NAŠE ZNAČKA
16629-2021

NÁZEV AKCE: Přeložka horkovodní přípojky SZŠ Karlovarská
DOPLŇUJÍCÍ POPIS:

ÚČEL VYJÁDŘENÍ: info o sítích

Vyjádření SITMP k optice pozitivní – č.j. 16629-2021:

Příloha: mapa

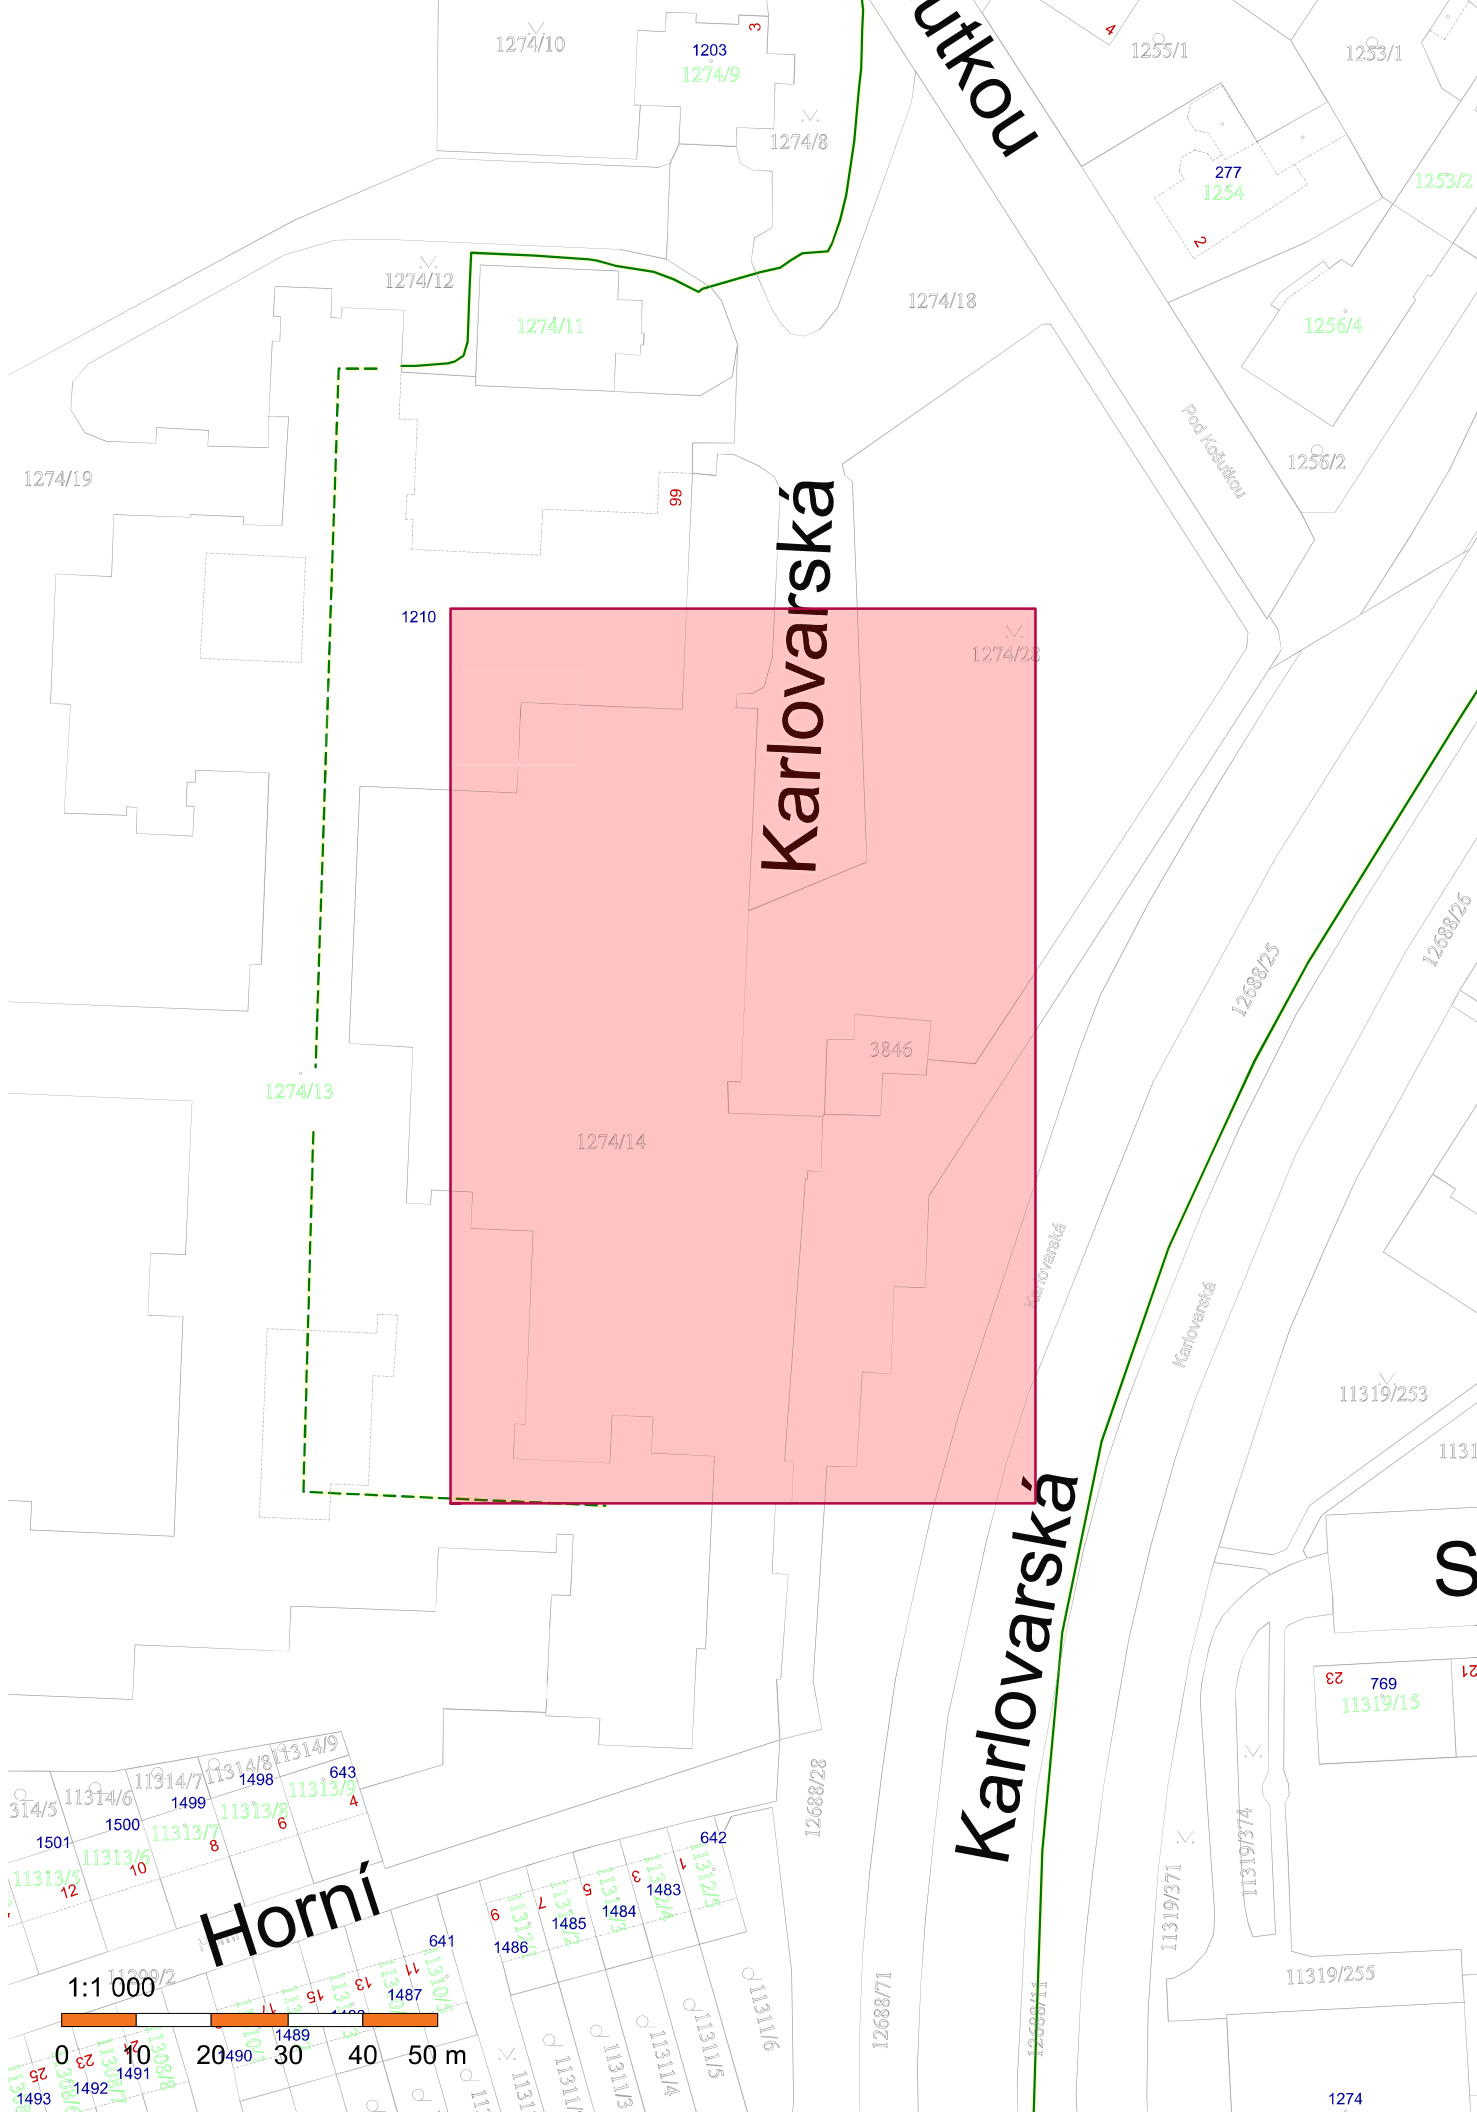
V zájmovém území stavby **se nachází** podzemní sdělovací vedení městské informační sítě ve správě SITMP. Jedná se o trasu obsahující HDPE trubky s optickými kabely. Umístění trasy je zakresleno v příloze tohoto vyjádření.

Upozorňujeme na maximální opatrnost při práci v ochranném pásmu městské optické sítě. Při realizaci stavby je třeba učinit veškerá opatření, aby nedošlo k poškození optických vedení městské informační sítě. Především žádáme o:

- a) **uvědomění organizace**, která vydala toto vyjádření, **o zahájení prací** nejméně 14 dnů předem,
- b) před zahájením prací vyznačení polohy podzemního sdělovacího vedení přímo ve staveništi (trase) a dodržování ochranného pásma v době realizace celé stavby

- c) prokazatelné seznámení pracovníků, kteří budou provádět práce, s polohou tohoto vedení,
- d) upozornění organizace provádějící práce na možnou polohovou odchylku uloženého vedení od výkresové dokumentace až 30 cm,

- e) upozornění pracovníků, aby dbali při pracích v těchto místech zvýšené opatrnosti a nepoužívali zde nevhodná nářadí a ve vzdálenosti nejméně 1,5 m po každé straně vyznačené trasy vedení aby nepoužívali žádných mechanizačních prostředků (hloubících strojů, sbíječek apod.). **Zemní práce ve vzdálenosti menší než 1,5 m požadujeme provádět ručně**, ve výjimečných případech strojně pod dohledem našeho pracovníka.

- f) aby odkryté podzemní sdělovací vedení bylo řádně zabezpečeno proti poškození,
- g) aby organizace provádějící práce zhutnila zeminu pod kabelem a vyzvala SITMP k provedení kontroly před zakrytím kabelu, zda není vedení viditelně poškozeno a zda byly dodrženy stanovené podmínky. Toto oznámí pracovníkovi SITMP pověřenému vedením technické dokumentace: Ing. Petr Vychron,

- h) aby při křížení nebo při souběhu s podzemními sdělovacími vedeními byla dodržena ČSN 736005 „Prostorové uspořádání sítí technického vybavení“ v platném znění,

- j) dodržení zvláštních předpisů a českých technických norem pro zemní práce. Při provádění zemních a údržbových prací je třeba postupovat tak, aby nedošlo ke změně hloubkového a polohového uložení vedení,

- k) v případě používání provizorních komunikací či v místech přejíždění optické trasy těžkou mechanizací o provedení dočasného překrytí pomocí panelů a přejíždět pouze v takto upravených místech

- l) písemné ohlášení ukončení prací SITMP,
- m) **před zakrytím trubek bude vyzván náš pracovník ke kontrole**
- n) další podmínky:
